KJ COMTECH CO.,LTD.

도명 TNC-J-H4-R

도번 CN00917-7/1

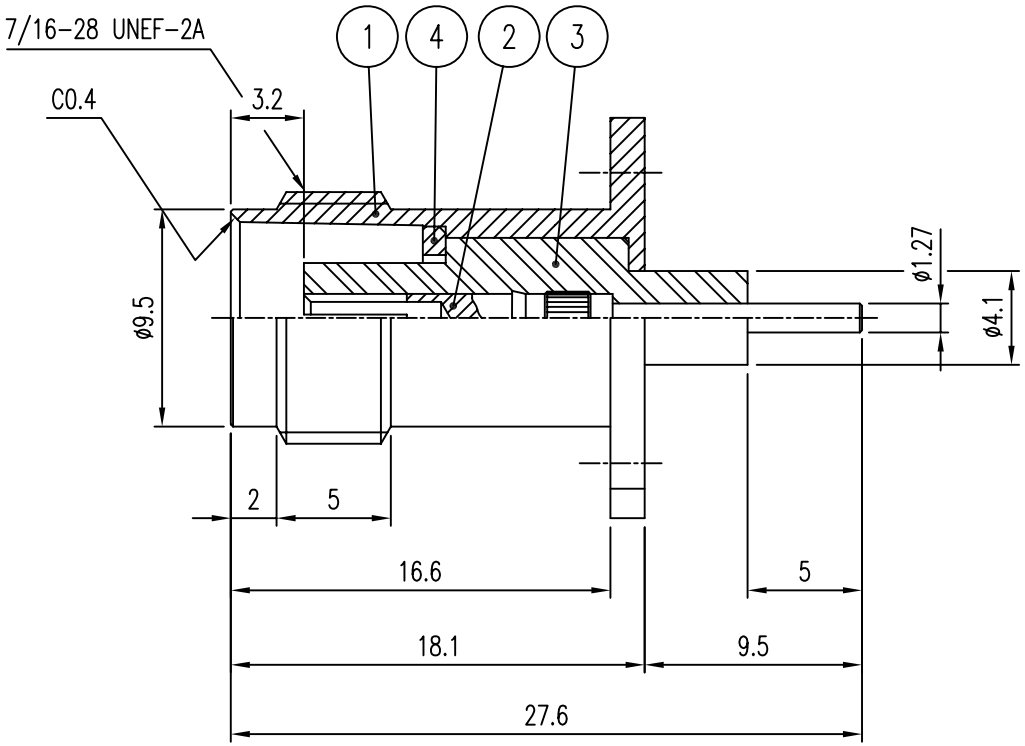
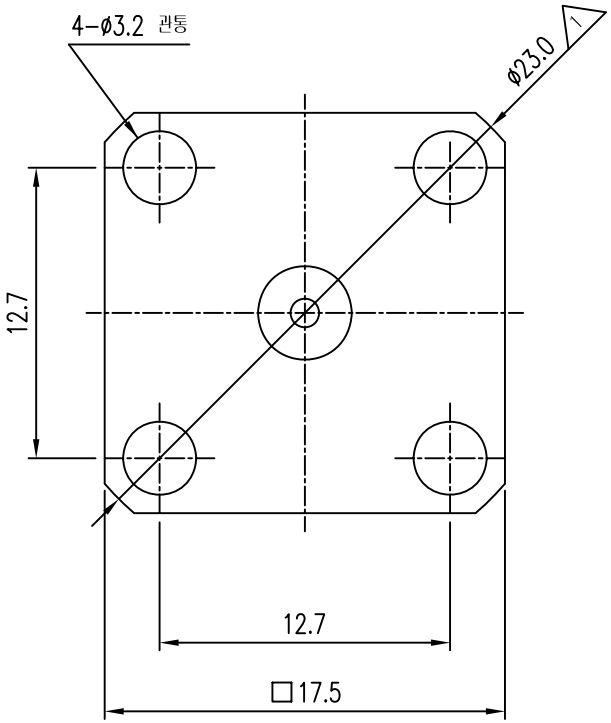
부호	내 용	수정자	승인자	년 월 일
1	사각 플랜지 외곽 R1.0 -> ⌀23.0 변경	은선영	김인철	2020. 10. 28.
2	조립공차 ±0.1 → ±0.2 변경	은선영	김인철	2020. 12. 07.
